ORDEN DE PAGO

PAGO PARCIAL ACTA NRO 12 CONTRATO DE OBRA NRO 4812 DE 2021 CUYO OBJETO ES CONSTRUCCIÓN DE LA PRIMERA FASE DE LA CONEXIÓN AVENIDA LAS AMERICAS, ZONA DE EXPANSIÓN OCCIDENTAL CERRITOS, DESDE LA INTERSECCIÓN CONDINA KM 0+00 (AV LAS AMÉRICAS) HASTA EL KM 3+400 (SECTOR EL TIGRE) Y OBRAS COMPLEMENTARIAS

ACTA DE RECIBO PARCIAL No. 20345

Asunto: Justificación solicitud de **PRÓRROGA No.3 Y ADICIÓN No.1** al contrato de obra No.4812-2021.

IMAGEN 1: Ajuste a Glorita K1+250

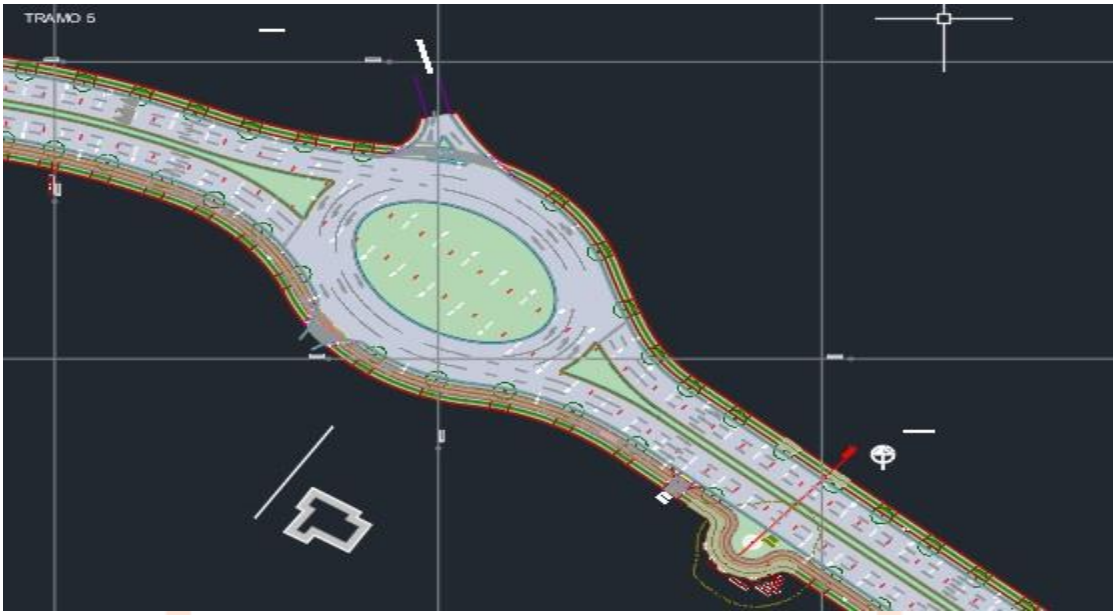
- *Ajuste de localización glorieta **K1+350**: Una vez se efectuó la revisión de los diseños iniciales entregados por la entidad contratante, se dio inicio a la localización en campo según lo indicaban estos. Como resultado se detectó que era inconveniente para los accesos del Colegio Liceo INGLES, dado el gran número de vehículos que acceden en los horarios de entrada y salida acorde con la jornada Escolar. Así mismo presentaba inconvenientes el empalme con la vía de acceso Antiguo Idema, por efectos de la diferencia de Niveles entre el corredor vial en construcción y la mencionada Vía al momento de interactuar con el tráfico de la avenida, una vez estuviera en servicio, con este ajuste se logra la incorporación de la vía mencionada de manera directa a la glorieta.*

*Como solución a los inconvenientes anteriormente descritos, se determinó que se trasladase la Glorieta al Kilometro **K1+250** logrando conectar de manera directa con la vía de acceso al antiguo Idema, dejando a su vez una distancia libre de salida para la incorporación del flujo vehicular proveniente del colegio Liceo Ingles. Este ajuste implico variaciones notables en la configuración de los ítems de Explanaciones y Terraplenes, al pasar de una sección de la calzada en cajón a una sección típica de terraplén, aumentando este último en gran medida. Lo anterior a su vez obligó a efectuar la construcción de muros de contención sobre la margen derecha de la banca.*

Sección típica muro en concreto reforzado

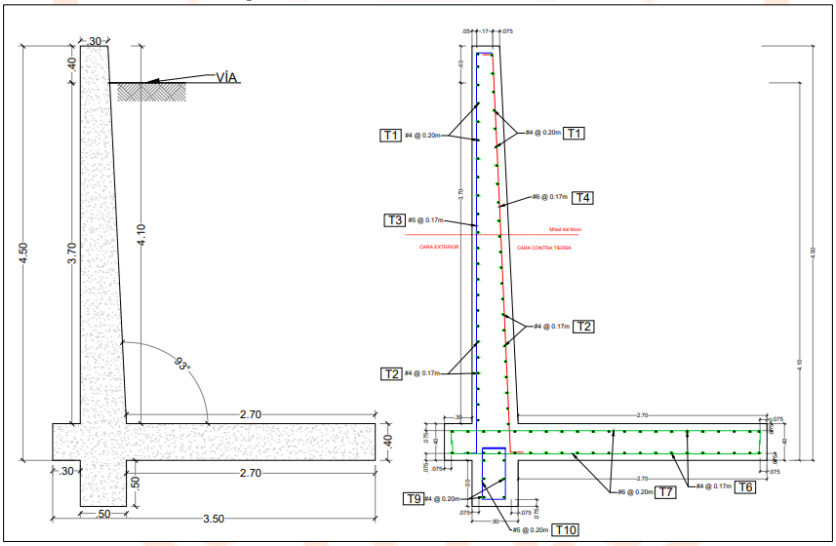
- ***Ajuste en la tipología de muros de Contención para Terraplenes****: Debido a que el Departamento de Risaralda se encuentra Geográficamente ubicado en la región Andina de Colombia, en la que predomina épocas de lluvias intensas, el proyecto a su vez se ve afectado por la incidencia de éstas con el tipo de suelo disponible para construcción de muros mecánicamente estabilizados. En los diseños iniciales se planteó la construcción de estos con suelos Tipo Ceniza Volcánica (Originados a partir de materiales piroclásticos y que contienen una alta proporción de minerales con gran afinidad por las moléculas de agua). Lo cual significa que son de fácil saturación.*

Técnicamente se vio necesario ajustar la tipología pasando de muros mecánicamente estabilizados a muros en concreto reforzado, ya que con los muros previstos inicialmente no se garantizaba la estabilidad de la Banca dadas las condiciones particulares de la zona y a las razones antes mencionadas. Asimismo, sus características no cumplían las necesidades estructurales que permitieran la contención de los terraplenes. En la siguiente tabla se especifica la ubicación de muros en concreto a lo largo del corredor vial.
